Centrale "E" Majorana" di Termini Imerese (PA)

**Oggetto: Centrale termoelettrica ENEL "Ettore Majorana" – Termini Imerese (PA)
decreto del Ministro della transizione ecologica n. DEC-MIN-0000400 del 29 settembre 2021
aggiornato con DEC-MIN-0000449 del 9 novembre 2021–
Istanza di modifica non sostanziale ai sensi dell'art. 29 nonies del D. Lgs. 152/06 e s.m.i.**

- 1) Ripotenziamento non rilevante entro il 5% dell'Unità 6 (TI6) con aumento di potenza fino ad un massimo di 23 MWe.**

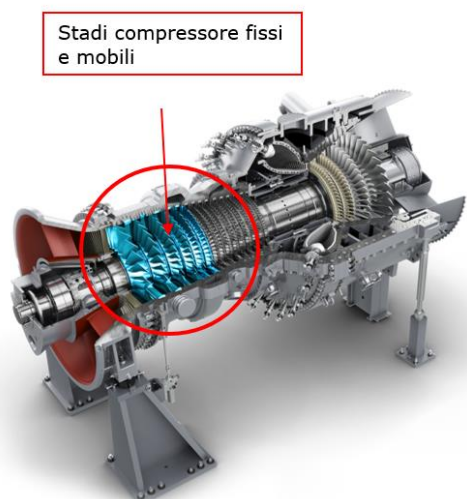
Gli interventi di manutenzione straordinaria e ripotenziamento non rilevante dell'Unità TI6 proposti nella presente istanza comportano, tra le altre, modifiche sugli stadi dei compressori delle turbine a gas, che portano ad un rinnovamento di queste sezioni delle macchine e che consentiranno di beneficiare **di un aumento atteso di potenza fino un massimo di + 23 MW_e**. Dunque, si passerebbe da una potenza elettrica lorda autorizzata di 780 MW_e a una potenza elettrica lorda proposta di 803 MW_e (un aumento fino ad un massimo del 5% della potenza autorizzata).

In particolare, l'intervento di rinnovamento dei compressori consisterà nella **sostituzione dei primi 6 stadi fissi e mobili del compressore**, da eseguirsi durante specifica manutenzione programmata, con eventuale sostituzione di ulteriori sezioni/parti, qualora lo stato delle parti lo richiedesse. La variazione positiva di potenza elettrica sarà dovuta principalmente al miglioramento delle prestazioni delle Turbine a Gas (TG), sia in termini di output di potenza che di rendimento, a cui si sommerà in misura inferiore anche un conseguente incremento della potenza della TV.

- 2) **Impianto Fotovoltaico:** Con disposto di autorizzazione unica D.D.G. n. 701 del 16/06/2021, la Regione Sicilia - Assessorato Dell'energia e Dei Servizi Di Pubblica Utilità Dipartimento Dell'Energia ha autorizzato la realizzazione di un impianto Fotovoltaico da 1,683 MW.

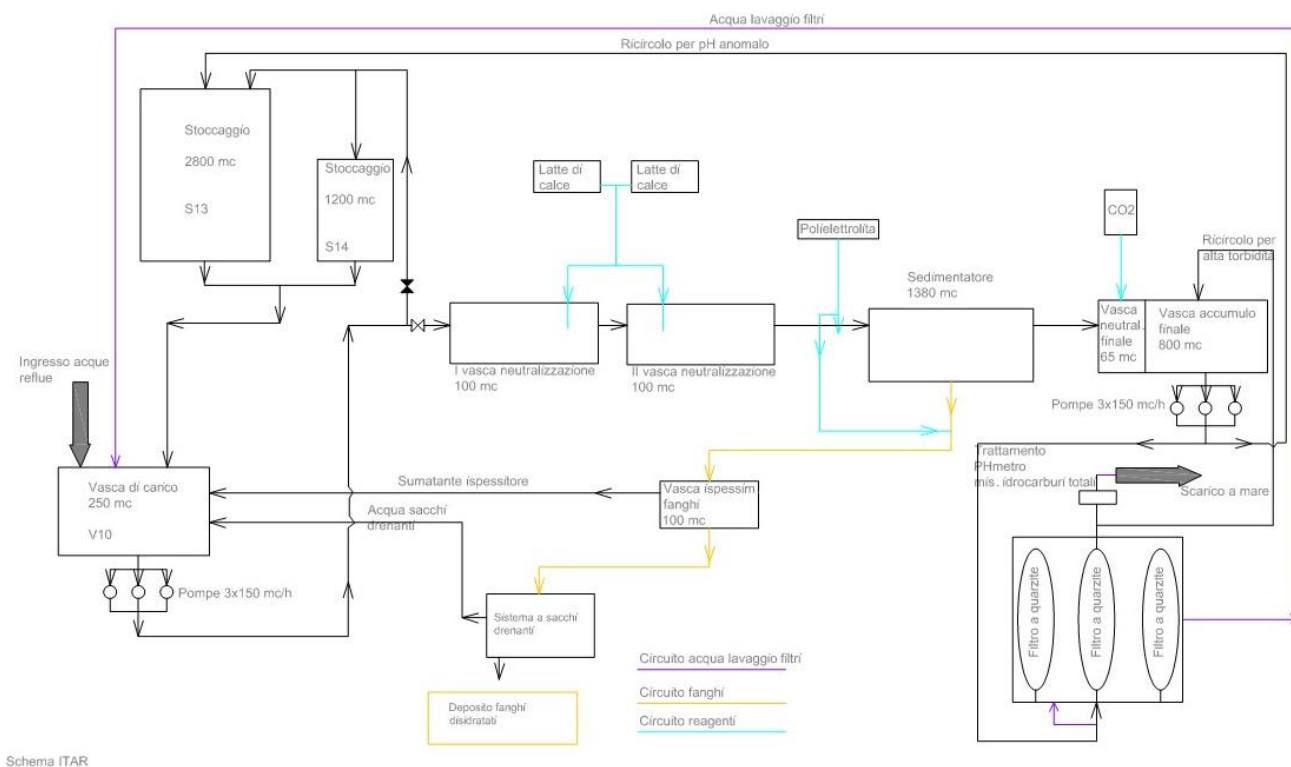
L'area su cui sorgerà l'istallazione è posta all'interno del perimetro di centrale ed occuperà una superficie di circa 12.000 m². Il nuovo impianto Fotovoltaico **NON** sarà collegato all'istallazione IPPC in oggetto della presente comunicazione e **NON** costituirà attività connessa. La gestione dell'impianto sarà in capo ad EGP (da esplicitare meglio).
